JRR-3 設工認その5 で認可を受けた記載事項の変更について

令和元年 12 月 6 日
日本原子力研究開発機構
原子力科学研究所

実験利用棟のスリット寸法の変更について

実験利用棟 階段受梁について

図-1.2 実験利用棟 1階 (ZA) 平面図

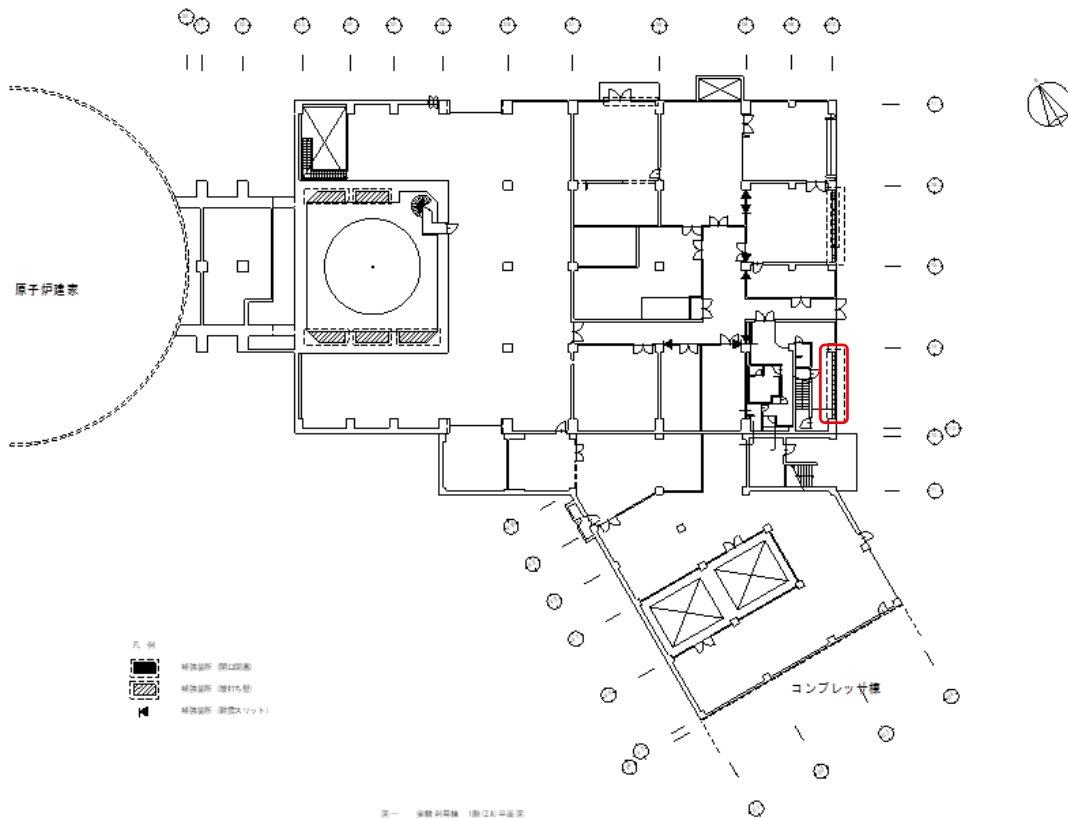
実験利用棟耐震改修工事（壁増打）において、増打を実施するため、当該部の階段及び天井等を撤去したところ、階段踊場部分に階段受梁があることが判明した。

当該部は耐震壁の増打補強で有り、受梁があるものの、補強に影響は無く、添付計算書への影響もない。

ただし、図-2.1.34において一部図面が変更となるが、注書きを適用し、現場合わせにて対応することとしたい。
